# Projet urbain de Grette-Brulard-Polygones

**Avis de la MRAe et Mémoire en réponse du Maître d'ouvrage**

**Avis de la Mission Régionale d'Autorité environnementale  
de Bourgogne-Franche-Comté  
sur le projet d'aménagement du quartier « Grette – Brulard -  
Polygones » et sur la mise en compatibilité par déclaration de  
projet du plan local d'urbanisme (PLU) de Besançon (25)**

N °BFC-2023-4162

Figure 7: Cartographie de l'aléa karstique (source : étude d'impact, page 46)

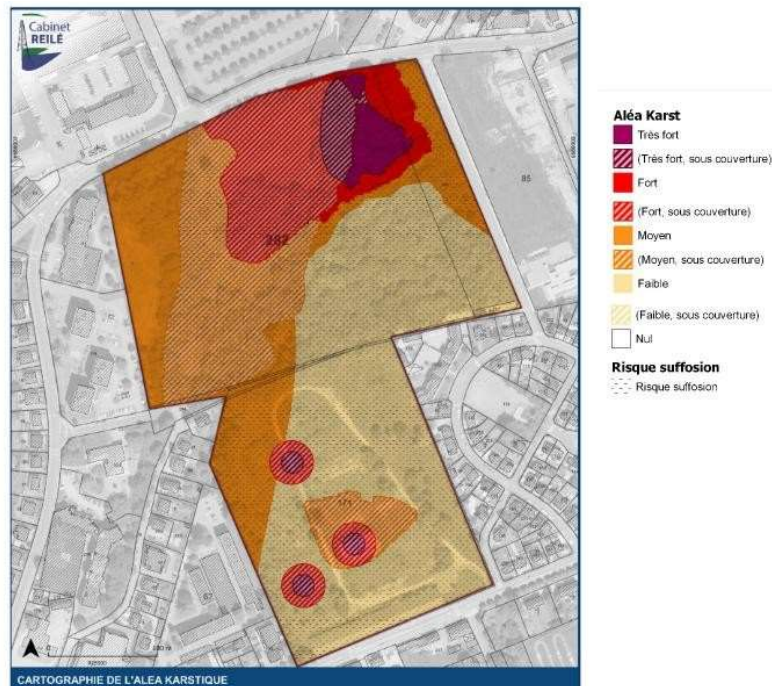
L'étude d'impact n'explique pas comment la cartographie de l'aléa karstique mentionnée ci-dessus a été prise en compte dans la définition du projet, concernant notamment l'implantation des futures constructions sur le secteur « Polygone gendarmerie ». Elle indique toutefois que des études géotechniques ont été menées en 2021, 2022 et 2023, afin de donner des orientations générales pour les fondations des ouvrages, et précise que des investigations et études géotechniques complémentaires seront nécessaires quand les caractéristiques des ouvrages seront davantage définies (page 207). La MRAe indique qu'il sera également nécessaire de procéder à l'analyse des risques de mouvement de terrain pour les parties du projet non bâties mais ouvertes au public (parc, aire de jeux...).

- **d'expliquer comment la cartographie de l'aléa karstique a été prise en compte dans la définition du projet, concernant notamment l'implantation des futures constructions sur le secteur « Polygone gendarmerie » ;**
